DODATEČNÁ INFORMACE K VEŘEJNÉ ZAKÁZCE

Č. 5

NÁSTAVBA, PŘÍSTAVBA A STAVEBNÍ ÚPRAVY STÁVAJÍCÍHO SPOLEČENSKÉHO SÁLU A HOSPODY

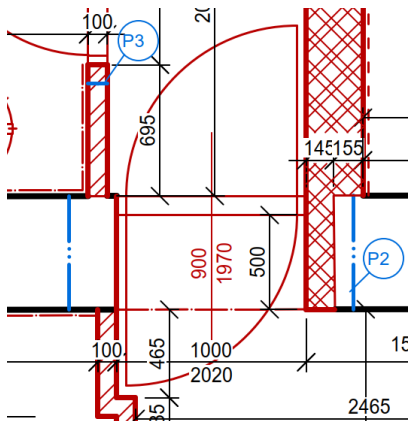
V rozpočtu a ve výpise prvků jsou uvedeny vnitřní dveře D03- uvedený počet 8ks, v půdorysech je vyznačeno pouze 7ks. Žádáme o přezkoumání množství a uvedení do souladu.

Skutečně jsou v objektu 7 ks.
